リサイクル燃料備蓄センター
設計及び工事の計画の変更認可申請書
(補足説明資料)

仮想的大規模津波に対する受入設備
の影響評価に関する補足説明

令和4年6月

リサイクル燃料貯蔵株式会社

表2 図面変更前後表 (仮置架台)

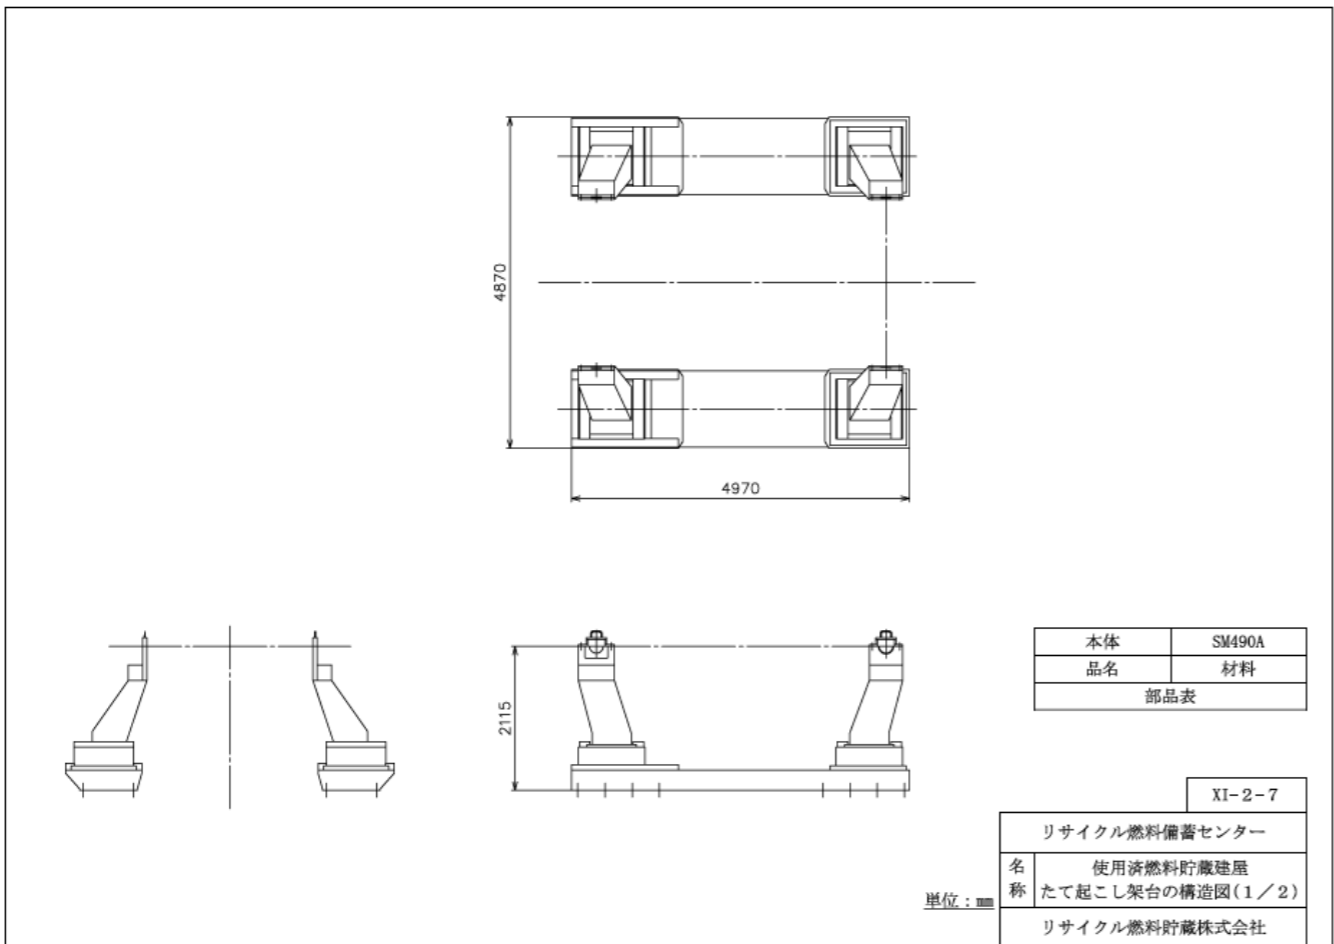
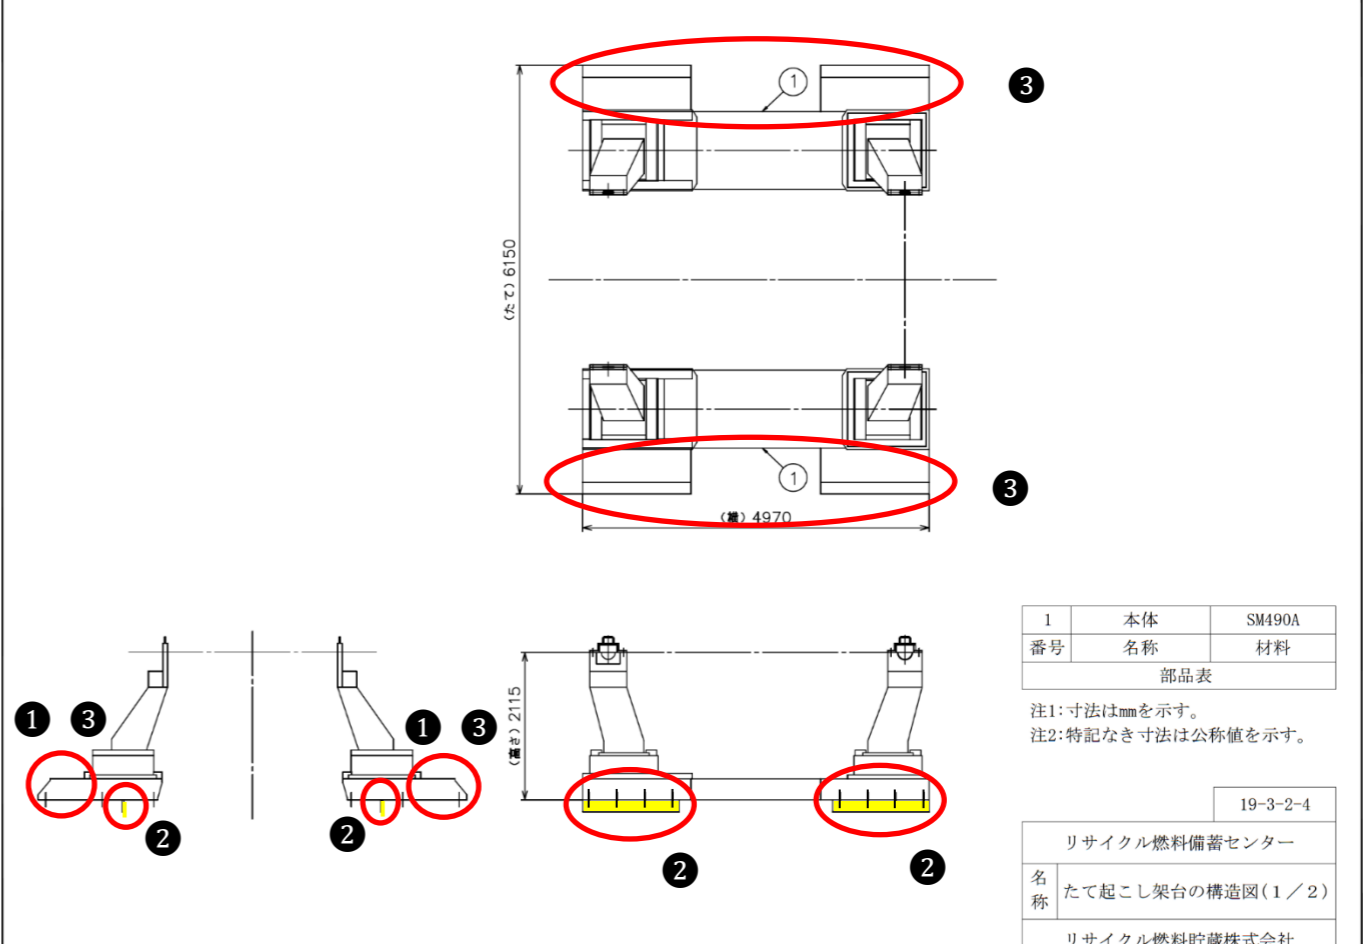
- ① アンカーボルト本数変更
(既設アンカーボルトの撤去後既設アンカーボルト位置の外側に脚部毎に5本ずつ新規アンカーボルトを追加)
- ② シアプレートの追加 (シアプレートを黄色で示す)
- ③ 架台ベース部の形状変更 (底部の寸法変更)

部材	寸法	数量	材料
シアプレート		4	SM490A
アンカーボルト		20(5×4)	S45C
仮置架台ベース		1	SM490A

表3 図面変更前後表 (たて起こし架台)

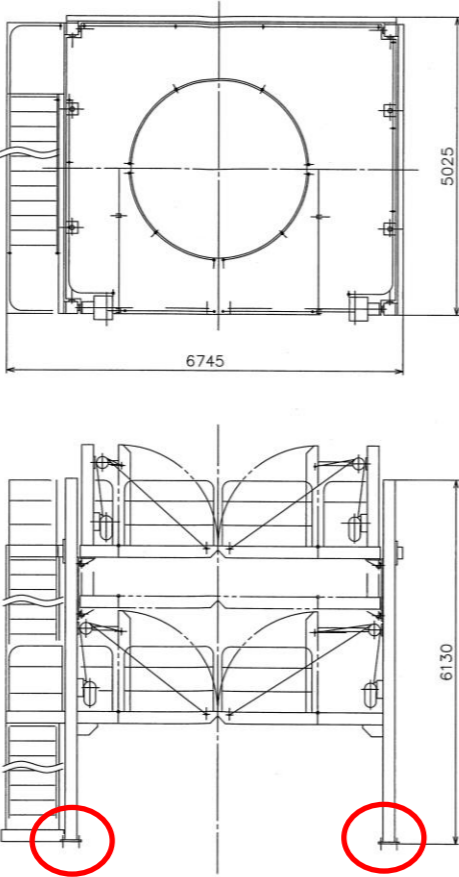
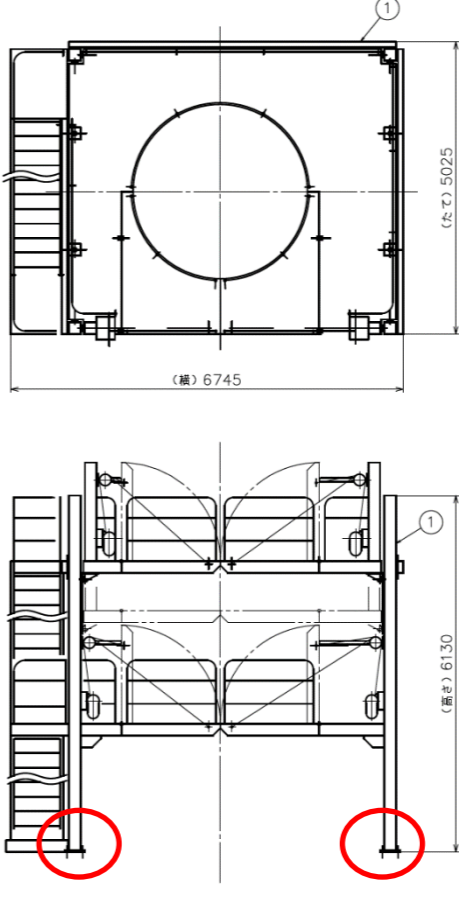
- ① アンカーボルト本数変更
(各脚部周辺の既設アンカーボルトのピット側及びピット逆側に4本ずつ新規アンカーボルトを追加)
- ② シアプレートの追加 (シアプレートを黄色で示す)
- ③ 架台ベース部の形状変更

部材	寸法	数量	材料
シアプレート		4	SM490A
アンカーボルト (ピット側): 埋め込みアンカーボルト		16 (4×4)	S45C
アンカーボルト (ピット逆側): 接着系アンカーボルト		16 (4×4)	S45C
既設アンカーボルト		16 (4×4)	S45C
たて起こし架台ベース部		1	SM490A
